## 1. Прочностные расчеты

## 2. Оценка времени автономного полета

**Рисунок 1. К оценке площади поверхности ЛА**

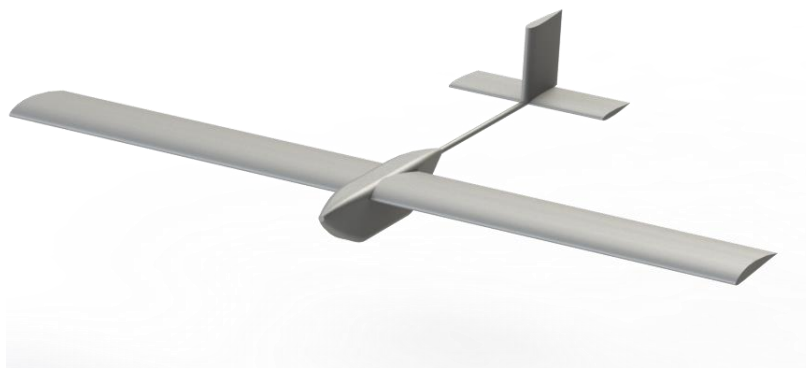
В экспертной оценке указано о неверном определении потребной тяги для крейсерского полета, ошибка в оценке крейсерской скорости для выбранной аэродинамической конфигурации и как следствие - неверное решение энергетического расчета, представленного в виде тепловой карты времени автономного полета ЛА.

Оценка крейсерской скорости, приведенная в отчете, действительно, ошибочна и не соответствует выбранным аэродинамической конфигурации и геометрическим характеристикам. Правильная оценка -  $42 \frac{\text{км}}{\text{ч}}$ . Что, конечно, влияет на выбор мотора, его размеров и мощности. Однако оценка крейсерской скорости  $60 \frac{\text{км}}{\text{ч}}$ , приведенная в отчете, обусловлена постановкой и требованиями к полетному заданию и является адекватной. В ходе дальнейшей разработки геометрия ЛА будет приведена к требуемому виду, удовлетворяющему значению крейсерской скорости  $60 \frac{\text{км}}{\text{ч}}$ . Именно это значение было использовано для оценки времени автономного полета ЛА:

3D модель ЛА была вновь сделана рисунок 1 для оценки нового значения для  $S_{wet}$ :  $S_{wet}^{new}$ , которое составило:

$$S_{wet}^{new} = 2(S_{vt} + S_{ht}) + 2S + S' = 1.42 \text{ м}^2 \quad (3)$$

Где  $S'$  включает площадь фюзеляжа и хвостовой балки.
